REGIONE LIGURIA

Settore Ecosistema Costiero e Acque

OGGETTO: S1096 Procedimento di Verifica di assoggettabilità a via per la Modifica sostanziale per attività di recupero rifiuti inerti (R13/R5 con produzione di riciclati EoW conformi al DM 127/2024) con aumento dei quantitativi trattati da 165 t/d a 300 t/d (33.000 t/y a 80.000 t/y) senza variazione dei quantitativi massimi istantanei
Proponente: Sti Soluzioni Tecnologiche Internazionali SRL
Osservazioni del pubblico, comunicazione agli enti interessati della pubblicazione della documentazione e attivazione di collaborazioni per l'istruttoria tecnica - art 19 c.3 e c.4 D. Lgs. 152/2006.
Contributo.

Fig. A rappresentazione cartografica dell'area di intervento vs corpi idrici caratterizzati nel PTA

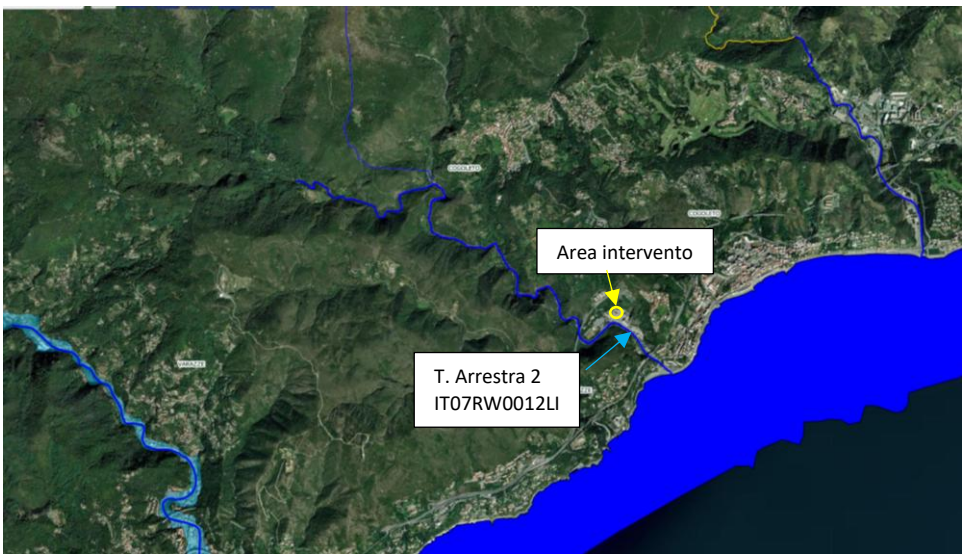
Per quanto concerne il vigente Piano regionale di Tutela delle Acque – PTA l'area in oggetto non incide su corpi idrici sotterranei individuati e caratterizzati nello stesso PTA né, direttamente, su corpi idrici superficiali; i più prossimi sono il T. Arrestra 1 e T. Arrestra 2 (rispettivamente IT07RW0011LI e IT07RW0012LI); nella successiva immagine è rappresentata la localizzazione dell'area di intervento rispetto ai corpi idrici, superficiali e sotterranei individuati e caratterizzati in detto PTA.
